SERVIZIO IMPIANTI ELETTRICI

N. I.E.831/31558

Portalampe per segnali  
semaforici con alimenta-  
zione a mezzo pile.

PARTICOLARE A

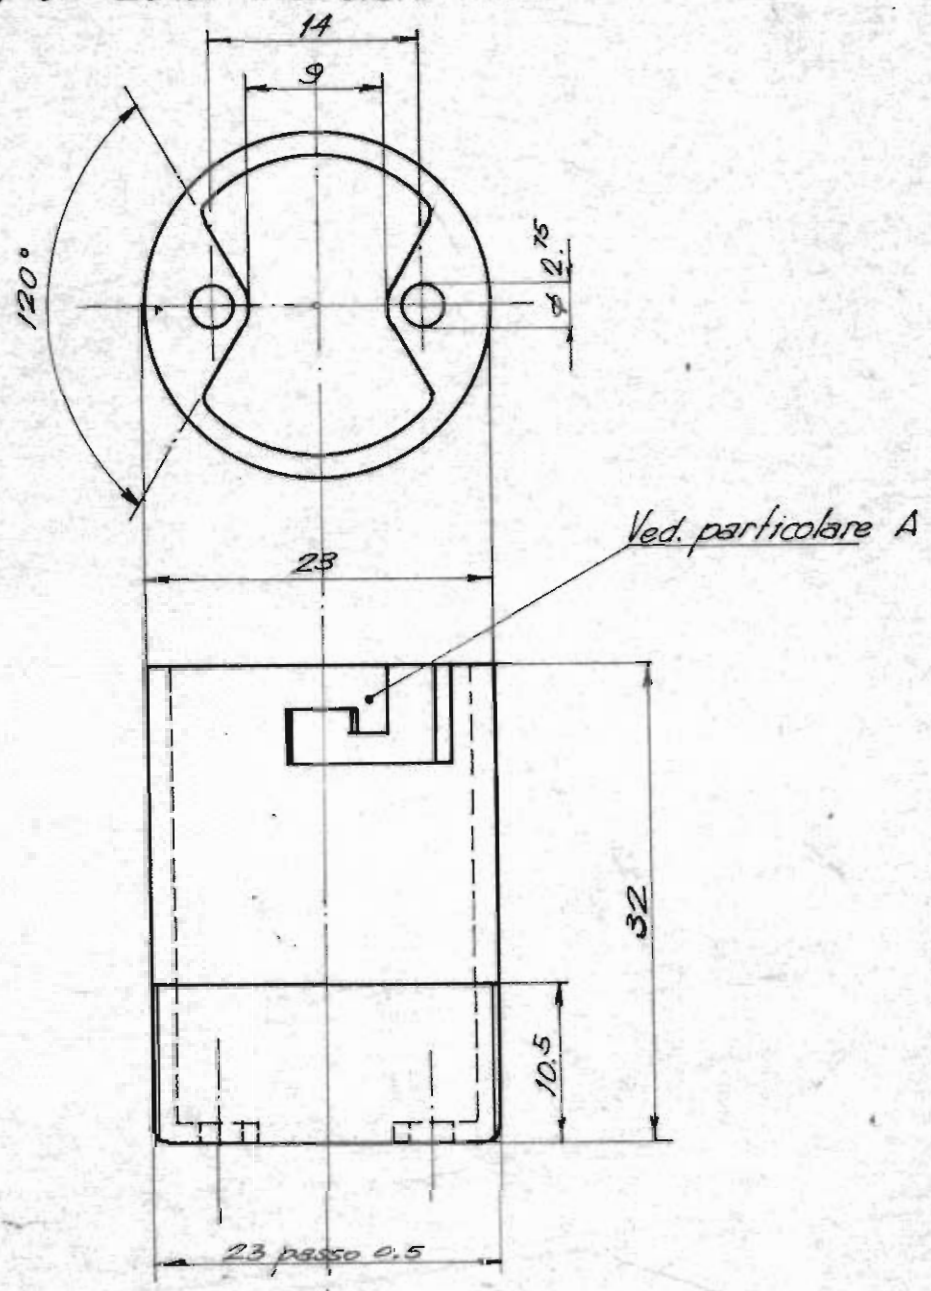
E' stata segnalata dalla Divisione Impianti Elettri-  
ci di Torino la difficoltà di montaggio delle lampade, da  
3,5 Volt 1,2 Watt con attacco Bosch normalizzato, sui por-  
talampe di recente forniti per tale nuovo tipo di lampa-  
de.

L'inconveniente dipende dalla limitata profondità  
del portalampe che non consente alle alette della lampa-  
da di superare il dentino indicato in rosso nel disegno al-  
legato.

Allo scopo di ovviare alla lamentata irregolarità, si  
interessano codeste Divisioni a volere ridurre il dentino  
in discorso di 0,5 mm., all'atto della posa in opera dei  
portalampe. La medesima variante è stata già introdotta  
nel disegno allegato, e pertanto nei portalampe che ver-  
ranno forniti in futuro non sarà più necessario provvedere  
all'operazione sopra indicata.

Data	7/66	I	5/68 <i>variante</i>	modifico quote su part. A da 2 a 2.5 e aggiunto quota 4.4 e quota da 31.5 a 32
Dis. to	<i>Luc. to</i>	II		
Luc. to	<i>Luc. to</i>	III		
Riv. to	<i>Luc. to</i>	IV		
		V		
		VI
